PEBA

Piano di Eliminazione delle Barriere Architettoniche

F14 LABORATORIO APERTO

REPORT

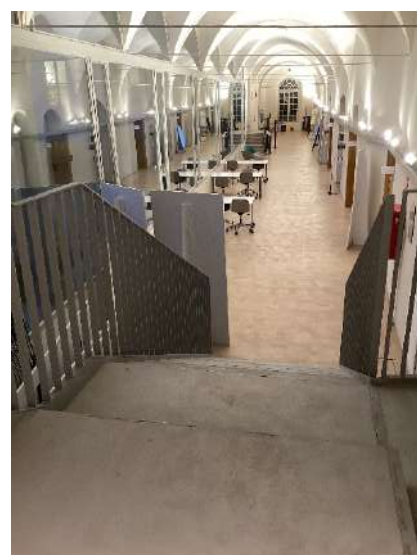
Gli spazi sono fruibili in autonomia, dove sono presenti dei dislivelli sono state posizionate delle rampe posticce che risolvono in modo funzionale anche se per le caratteristiche del luogo era opportuno realizzare un sistema più integrato architettonicamente con l'insieme.

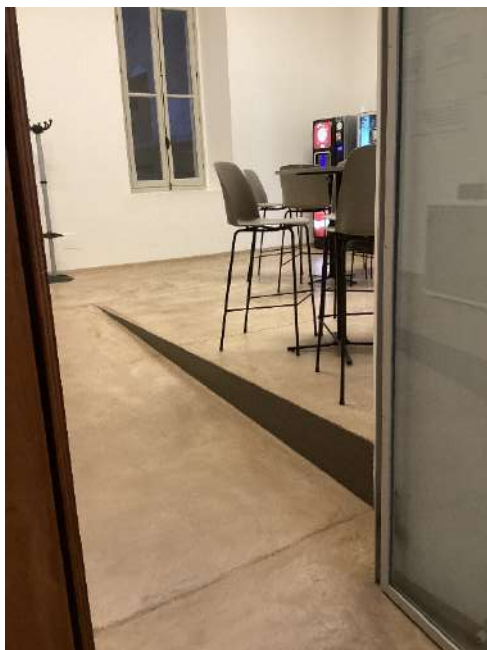
Le scale presenti sono tutte carenti di segnalazione tattile plantare di inizio e fine rampa oltre che di marca gradino.

Dove possibile si suggerisce di implementare tale accorgimento con elementi removibili per le caratteristiche di tutela del bene.

001

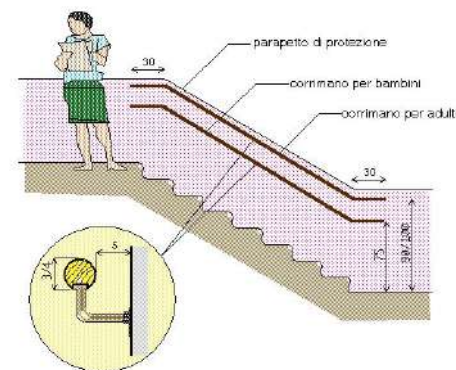
Corrimano: assenza/inadeguatezza

La rampa seppur realizzata come manufatto temporaneo dovrebbe essere dotata di corrimano e cordolo battiruota. Sarebbe opportuno realizzare un manufatto maggiormente integrato con il contesto.

Inserimento di corrimano: nel caso di un uso da parte di persone adulte il corrimano dovrà avere preferibilmente sezione con diametro di mm 40, nel caso di maggior uso da parte di bambini il diametro non dovrà superare i 30 mm. I corrimani utilizzati da parte degli adulti saranno posti ad un'altezza compresa tra 90 e 100 cm, quelli utilizzati da parte dei bambini andranno posti a un'altezza compresa tra cm 60 e cm 75. In caso di utenza mista si consiglia l'utilizzo di doppio corrimano posto alle due altezze. Il corrimano dovrà essere prolungato di cm 30 oltre il primo e l'ultimo gradino. La distanza tra il corrimano e la parete dovrà essere compresa tra i 4 e i 5 cm. Affinché le mensole di fissaggio al muro non costituiscano ostacolo sarà indispensabile posizionarle sulla parte inferiore del corrimano. Il materiale dovrà assicurare una presa sicura (anti-scivolo) ed essere gradevole al tatto. Il corrimano deve essere sempre presente su entrambi i lati della scala.

003

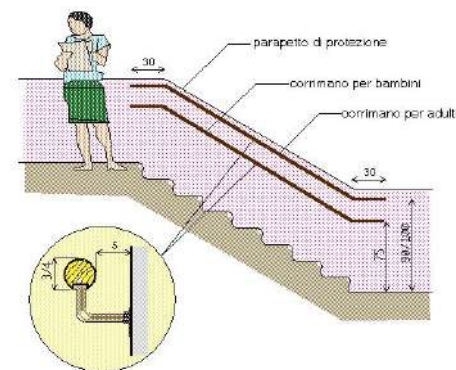
Corrimano: assenza/inadeguatezza

Per la presenza del dislivello con due gradini è necessario avere un corrimano semplice alle due estremità della scala.

Inserimento di corrimano: nel caso di un uso da parte di persone adulte il corrimano dovrà avere preferibilmente sezione con diametro di mm 40, nel caso di maggior uso da parte di bambini il diametro non dovrà superare i 30 mm. I corrimani utilizzati da parte degli adulti saranno posti ad un'altezza compresa tra 90 e 100 cm, quelli utilizzati da parte dei bambini andranno posti a un'altezza compresa tra cm 60 e cm 75. In caso di utenza mista si consiglia l'utilizzo di doppio corrimano posto alle due altezze. Il corrimano dovrà essere prolungato di cm 30 oltre il primo e l'ultimo gradino. La distanza tra il corrimano e la parete dovrà essere compresa tra i 4 e i 5 cm. Affinché le mensole di fissaggio al muro non costituiscano ostacolo sarà indispensabile posizionarle sulla parte inferiore del corrimano. Il materiale dovrà assicurare una presa sicura (anti-scivolo) ed essere gradevole al tatto. Il corrimano deve essere sempre presente su entrambi i lati della scala.

004

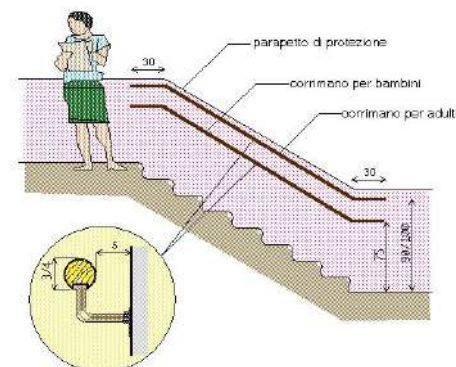
Corrimano: assenza/inadeguatezza

La scala monumentale è dotata lateralmente di "corrimano" a muro che non presenta le caratteristiche di sicurezza necessarie. Sarebbe opportuno l'inserimento di un corrimano tubolare, su entrambi i lati, che rispondano alle caratteristiche prestazionali del Dm 236/89.

Inserimento di corrimano: nel caso di un uso da parte di persone adulte il corrimano dovrà avere preferibilmente sezione con diametro di mm 40, nel caso di maggior uso da parte di bambini il diametro non dovrà superare i 30 mm. I corrimani utilizzati da parte degli adulti saranno posti ad un'altezza compresa tra 90 e 100 cm, quelli utilizzati da parte dei bambini andranno posti a un'altezza compresa tra cm 60 e cm 75. In caso di utenza mista si consiglia l'utilizzo di doppio corrimano posto alle due altezze. Il corrimano dovrà essere prolungato di cm 30 oltre il primo e l'ultimo gradino. La distanza tra il corrimano e la parete dovrà essere compresa tra i 4 e i 5 cm. Affinché le mensole di fissaggio al muro non costituiscano ostacolo sarà indispensabile posizionarle sulla parte inferiore del corrimano. Il materiale dovrà assicurare una presa sicura (anti-scivolo) ed essere gradevole al tatto. Il corrimano deve essere sempre presente su entrambi i lati della scala.

005

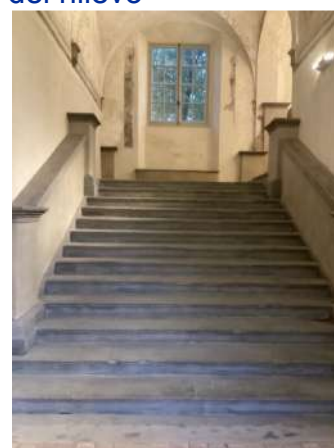
Banda segnalazione pericolo: assenza

Occorre individuare un sistema di segnalazione della pedata.

Applicazione di nastro adesivo plastico colorato o intervento mediante verniciatura atta a segnalare un ostacolo, fornire un'opportuna segnalazione visiva di un dislivello nel pavimento, creare contrasto cromatico tra alzata e pedata sui gradini di una scala. L'angolo, oggetto dell'intervento, avrà le seguenti dimensioni: sulla pedata una profondità di cm. 5 per la larghezza della scala, sull'alzata cm. 5 per tutta la larghezza della scala.

006

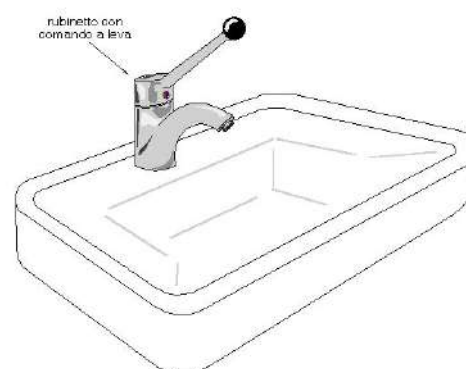
Rubinetteria inadeguata

È opportuno sostituire la rubinetteria a leva lunga posizionata nei bagni riservati a persone con disabilità. Accorgimento da portare preferibilmente in tutti i servizi igienici. La quantità è da verificarsi sul posto.

Sostituzione della rubinetteria esistente con modello con comandi a leva facilmente riconoscibili oppure ad erogazione automatica. Si sconsiglia l'utilizzo di leve troppo lunghe ed affusolate che possono risultare pericolose nel momento in cui una persona avvicina il viso al lavabo.

007

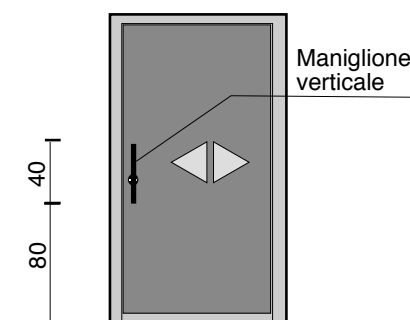
Assenza di maniglione verticale sulla porta scorrevole.

Prevedere in tutte le ante scorrevoli l'inserimento di un maniglione verticale. La quantità è da verificarsi sul posto.

Inserimento di maniglione verticale posto ad un'altezza compresa tra cm 80 e 120 dal pavimento. L'oggetto faciliterà la chiusura/apertura della porta per chi, con problemi di prensilità, deve azionare la porta scorrevole. Il maniglione deve essere collocato sul lato estremo in modo da consentire la massima apertura dell'anta scorrevole. La luce netta non dovrà essere inferiore a cm 75.

009

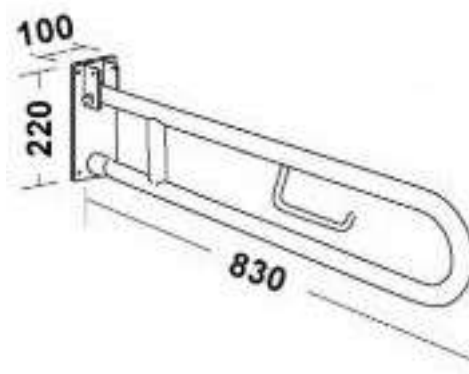
Maniglioni: assenza

Prevedere i maniglioni come da norma

Inserimento di maniglione di sostegno previa eventuale rimozione dell'esistente. Il maniglione sarà posizionato a lato della tazza wc o del bidet, a 40 cm dall'asse della tazza (nel caso non sia presente una parete laterale a tale distanza). Entrambi i maniglioni saranno posizionati ad altezza di cm 80 dal piano di calpestio ed avranno un diametro di 3-4 cm.

010

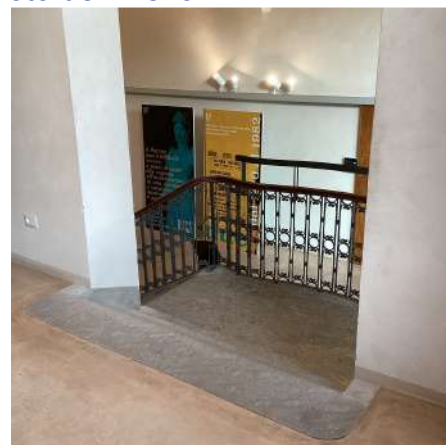
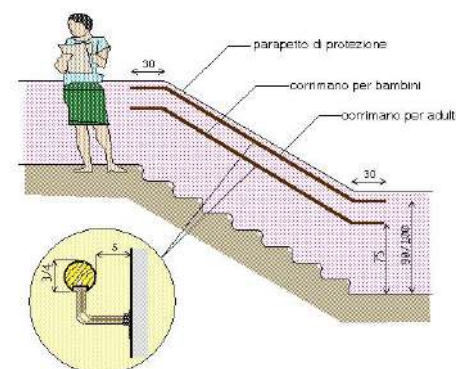
Corrimano: assenza/inadeguatezza

Inserire un corrimano semplice su entrambi i lati.

Inserimento di corrimano: nel caso di un uso da parte di persone adulte il corrimano dovrà avere preferibilmente sezione con diametro di mm 40, nel caso di maggior uso da parte di bambini il diametro non dovrà superare i 30 mm. I corrimani utilizzati da parte degli adulti saranno posti ad un'altezza compresa tra 90 e 100 cm, quelli utilizzati da parte dei bambini andranno posti a un'altezza compresa tra cm 60 e cm 75. In caso di utenza mista si consiglia l'utilizzo di doppio corrimano posto alle due altezze. Il corrimano dovrà essere prolungato di cm 30 oltre il primo e l'ultimo gradino. La distanza tra il corrimano e la parete dovrà essere compresa tra i 4 e i 5 cm. Affinché le mensole di fissaggio al muro non costituiscano ostacolo sarà indispensabile posizionarle sulla parte inferiore del corrimano. Il materiale dovrà assicurare una presa sicura (anti-scivolo) ed essere gradevole al tatto. Il corrimano deve essere sempre presente su entrambi i lati della scala.

011

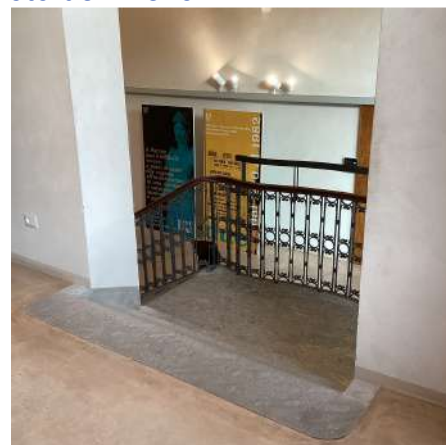
Banda segnalazione pericolo: assenza

Applicazione di nastro adesivo plastico colorato o intervento mediante verniciatura atta a segnalare un ostacolo, fornire un'opportuna segnalazione visiva di un dislivello nel pavimento, creare contrasto cromatico tra alzata e pedata sui gradini di una scala. L'angolo, oggetto dell'intervento, avrà le seguenti dimensioni: sulla pedata una profondità di cm. 5 per la larghezza della scala, sull'alzata cm. 5 per tutta la larghezza della scala.

012

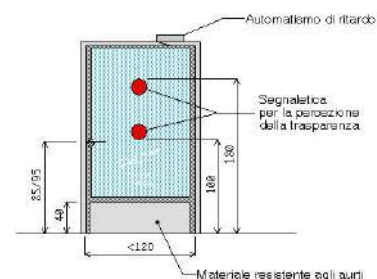
Segnalazione di pericolo dovuto a trasparenze di porte o pareti: assenza

Prevedere vetrofanie su tutte le ante a vetro in modo da rendere percepibile la presenza della porta. Da estendere su tutte le porte con le stesse caratteristiche.

Applicazione di bollone colorato in materiale plastico adesivo (vetrofania) per l'individuazione di pareti o porte vetrate trasparenti, inserito ad un'altezza compresa tra cm 100 e 180 dal piano di calpestio. La vetrofania si rende utile per la segnalazione in genere di eventuali pericoli posti ortogonalmente al senso di marcia e non percepiti dalle persone con il visus ridotto.

013

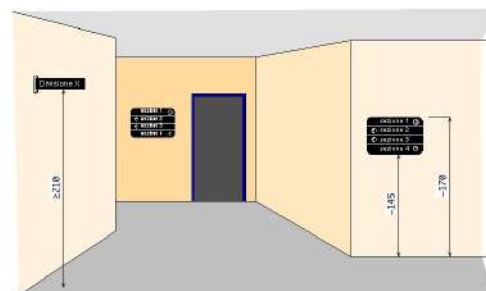
Segnaletica informativa: posizione inadeguata

Migliorare la comunicazione riferita alla presenza dell'ascensore. Sarebbe opportuno rappresentare e comunicare le dimensioni del corridoio che conduce all'ascensore per rendere esplicita le caratteristiche spaziali.

Riposizionamento dei cartelli di segnalazione ad un'altezza compresa tra cm 145 e 170 dal piano di calpestio, preferibilmente tutti con medesima altezza e logica di utilizzo. Nel caso in cui il cartello sporga a bandiera, ortogonalmente al flusso pedonale, dovrà essere posto ad un'altezza non inferiore a cm 210 da terra.

018

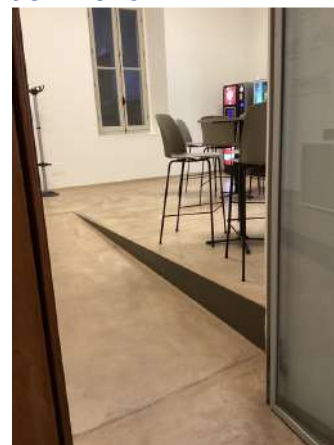
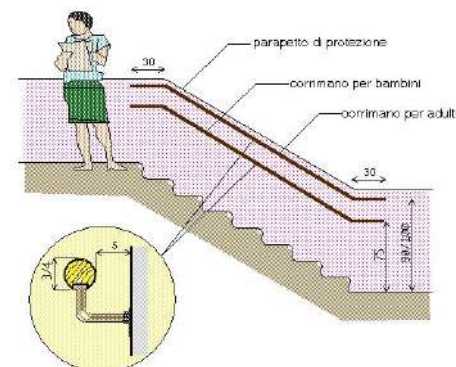
Corrimano: assenza/inadeguatezza

Oltre alla necessità di inserire un marcagradino sulla pedata si sottolinea che la scala con alzata aperta non è idonea negli ambienti di uso pubblico, alcune persone potrebbero avere difficoltà nel percorrerla.

Inserimento di corrimano: nel caso di un uso da parte di persone adulte il corrimano dovrà avere preferibilmente sezione con diametro di mm 40, nel caso di maggior uso da parte di bambini il diametro non dovrà superare i 30 mm. I corrimani utilizzati da parte degli adulti saranno posti ad un'altezza compresa tra 90 e 100 cm, quelli utilizzati da parte dei bambini andranno posti a un'altezza compresa tra cm 60 e cm 75. In caso di utenza mista si consiglia l'utilizzo di doppio corrimano posto alle due altezze. Il corrimano dovrà essere prolungato di cm 30 oltre il primo e l'ultimo gradino. La distanza tra il corrimano e la parete dovrà essere compresa tra i 4 e i 5 cm. Affinché le mensole di fissaggio al muro non costituiscano ostacolo sarà indispensabile posizionarle sulla parte inferiore del corrimano. Il materiale dovrà assicurare una presa sicura (anti-scivolo) ed essere gradevole al tatto. Il corrimano deve essere sempre presente su entrambi i lati della scala.

021

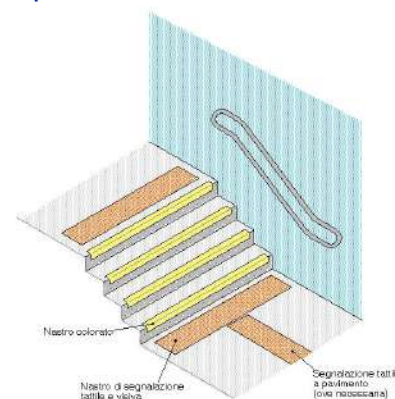
Segnaletica a pavimento: assenza

La norma prevede l'inserimento di segnaletica podotattile ad inizio e a fine scala. Occorre valutare ed approfondire un confronto con la sezione locale di Uici per concordare le prestazioni da garantire anche in questo contesto tutelato.

Realizzazione di fascia a pavimento di facile percezione tattile e visiva, atta a segnalare l'inizio e la fine di una rampa scala a persone non vedenti e ipovedenti.

La fascia tattilo-plantare dovrà essere collocata 20 cm. prima dell'inizio rampa e a 20 cm. dopo fine rampa. La segnaletica dovrà avere una profondità di cm. 60 ed una larghezza pari alla rampa di scale.
